**INFRASTRUTTURE FERROVIARIE STRATEGICHE DEFINITE DALLA
LEGGE OBIETTIVO N. 443/01
LINEA AV/AC TORINO – VENEZIA Tratta VERONA – PADOVA
Lotto funzionale Verona – Montebello Vicentino
PROGETTO ESECUTIVO
VIADOTTI E PONTI
VIADOTTO ALPONE DAL KM 20+569.51 AL KM 20+727.51– L=158,00 m
INTERFERENZE E SISTEMAZIONI IDRAULICHE
RELAZIONE DI CONFRONTO P.D./P.E.**

| RELAZIONE DI CONFRONTO P.D./P.E. | Progetto IN17 | Lotto 12 | Codifica Documento EI2 RO V101D8 001 | Rev. A | Foglio 2 di 8 | |

Fig.1 Planimetria post operam (rivestimenti di sponda estratti dal PD)

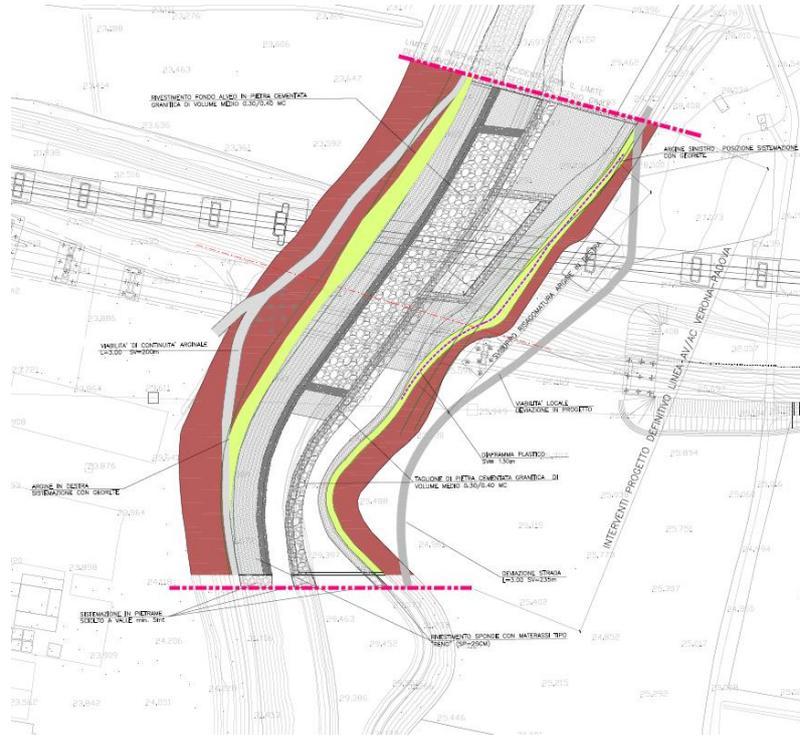
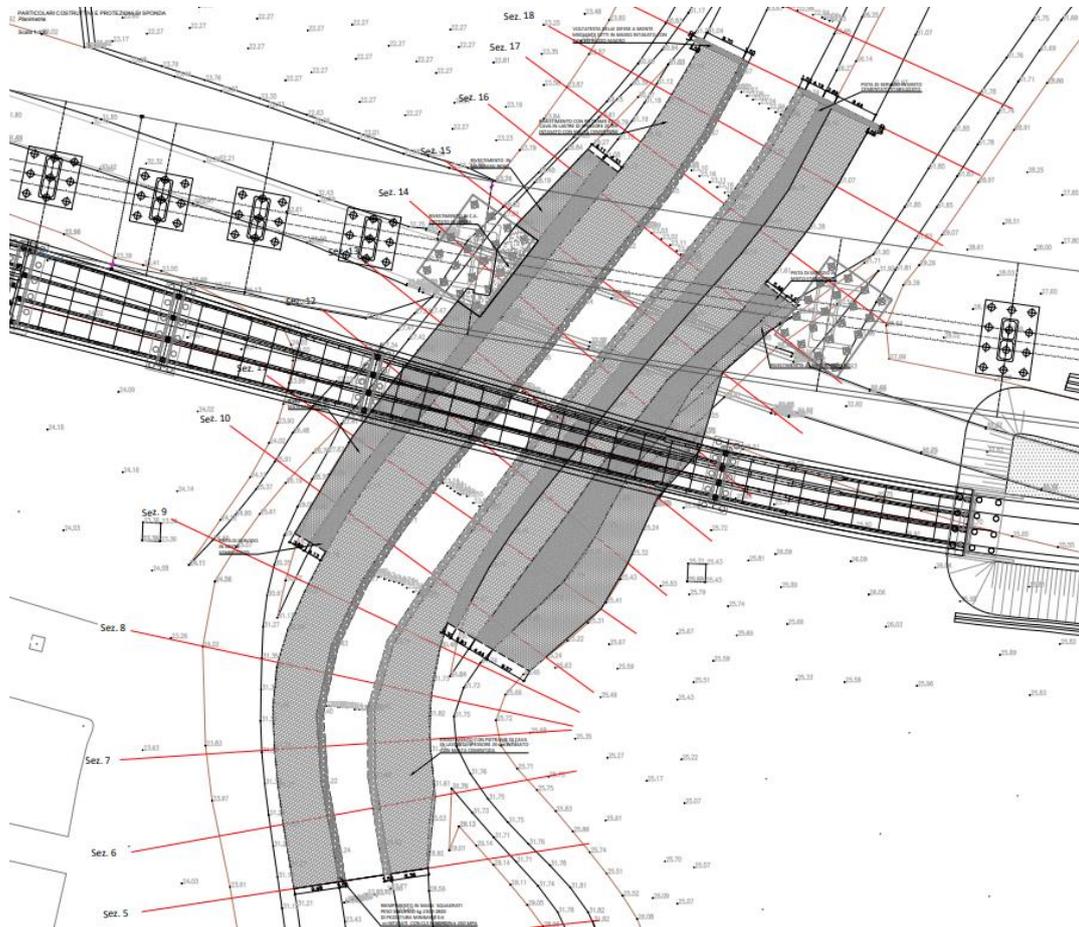
- Analisi idraulica ante operam per definire la situazione attuale e verificare eventuali fenomeni di allagamento;
- Analisi idraulica post operam per la definizione delle scelte progettuali che hanno previsto, rispetto al Progetto Definitivo, l'eliminazione della pila in alveo e di modificare l'estensione longitudinale del tratto rivestito e la tipologia di rivestimento per tener conto di:
 - Protezione contro l'erosione del tratto in curva a valle dell'attraversamento
 - L'effettivo ombreggiamento delle strutture di attraversamento lato nord e sud
- Indicazione negli elaborati di progetto delle aree di esondazione ante e post operam secondo le risultanze del modello uni-bidimensionale a scala territoriale.

In fase di progettazione esecutiva è previsto il rivestimento delle sponde del canale con pietrame di cava in lastre di spessore di 20 cm intasato con malta cementizia e immersato al piede con riempimento in massi squadrate di pezzatura minima 0.6 m intasati con calcestruzzo magro.

Tale sistemazione si sviluppa per un tratto di lunghezza pari a 210 m, circa 100 m a valle del ponte della Porcilana, al fine di proteggere anche il lato in destra idraulica soggetto a maggiore erosione a causa della curva presente.

Per ricoprire il tratto in ombra in corrispondenza sia della linea AV/AC che della Nuova Viabilità sulla SS Porcilana (NV50) si prevede un ulteriore ricoprimento lato campagna realizzando nella sponda esterna un rivestimento con materassi reno e ricoprendo la pista in sommità arginale in misto stabilizzato. Tale rivestimento si sviluppa per un tratto a monte e a valle dei due attraversamenti per una lunghezza totale di 105 metri.

- Maggiore Durabilità
- Maggiore protezione delle sponde contro l'erosione
- Minore onere di manutenzione

Fig.3 Sezione tipologica post operam in corrispondenza del viadotto VI05B (pila n. 15 in sinistra idraulica estratti dal PD)

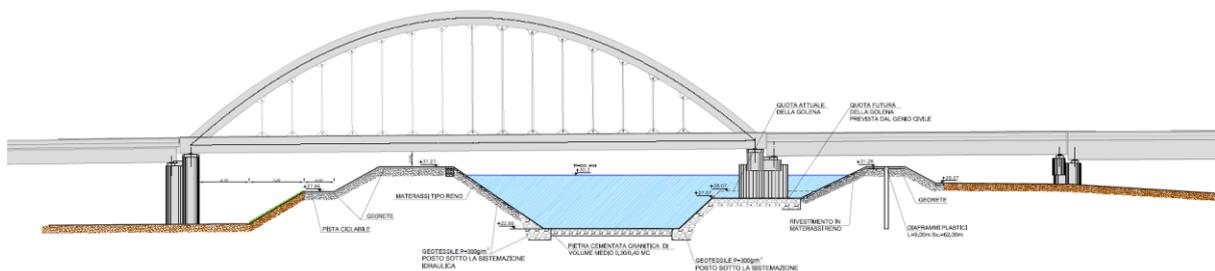
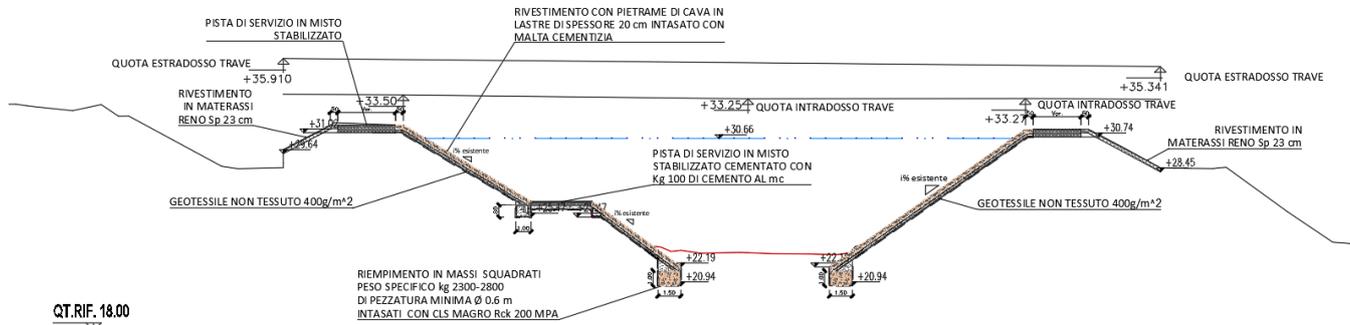
- Elaborati allo stato di progetto (planimetria, profilo e sezioni) con eliminazione della pila n. 15 in alveo sull'Alpone;
- Elaborati allo stato di progetto (planimetria, profilo e sezioni) con rivestimento di sponda a scogliera esteso ad entrambe per una lunghezza tale da ricoprire anche il tratto in curva a valle del viadotto; alveo lasciato a terreno naturale per tutto il tratto oggetto di intervento; in corrispondenza del viadotto e della SS Porcilana ricoprimento sponda esterna con materassi reno, pista in sommità arginale in misto stabilizzato e pista nella banca in sinistra idraulica in misto stabilizzato cementato.
